**Forum mondial de l'harmonisation des Règlements
concernant les véhicules**

Groupe de travail de la pollution et de l'énergie

Véhicules utilitaires lourds : Règlements ONU n^{os} 49**(Émissions des moteurs à allumage par compression****et des moteurs à allumage commandé (GPL et GNC))****et 132 (Dispositifs antipollution de mise à niveau (DAM))****Proposition de nouvelle série d'amendements
au Règlement ONU n^o 49 (Émissions des moteurs
à allumage par compression et des moteurs
à allumage commandé (GPL et GNC))****Communication de la Commission européenne***

Figure 1
Exemple de configuration d'un compteur de particules

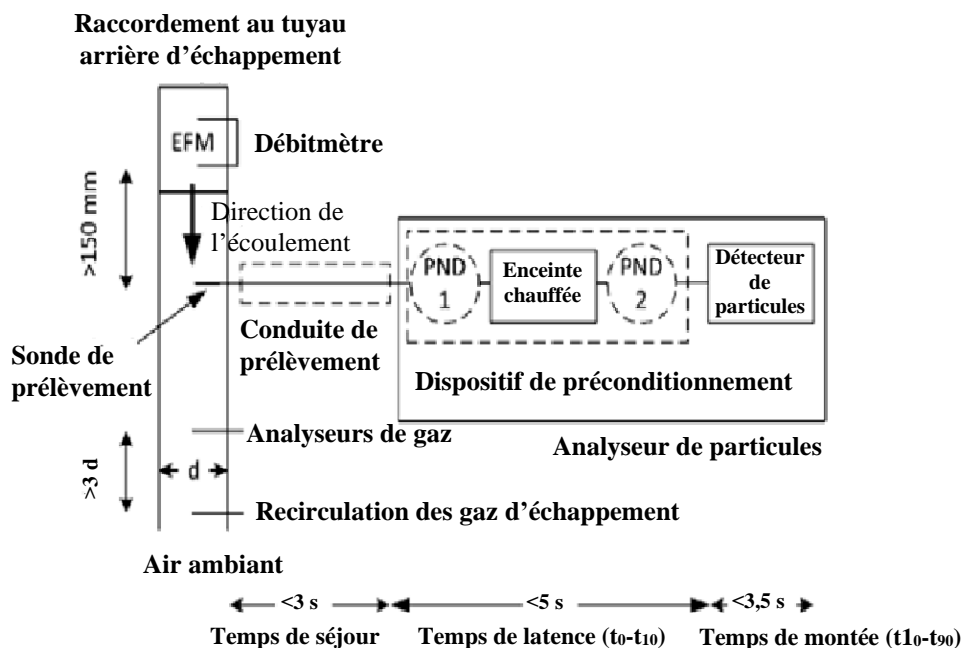
A.2.2.5.1.1 Le compteur de particules doit être composé d'un dispositif de préconditionnement et d'un détecteur de particules (voir fig. 1). Le détecteur de particules peut également préconditionner l'aérosol. La sensibilité de l'analyseur aux chocs, vibrations, vieillissement, variations de température et de pression atmosphérique, interférences électromagnétiques et autres éléments susceptibles d'affecter le fonctionnement du véhicule ou de l'analyseur doit dans la mesure du possible être réduite au minimum et doit être clairement indiquée dans le dossier explicatif fourni par le fabricant de l'instrument. Le compteur de particules doit satisfaire aux dispositions du présent Règlement et aux spécifications du fabricant de l'instrument.
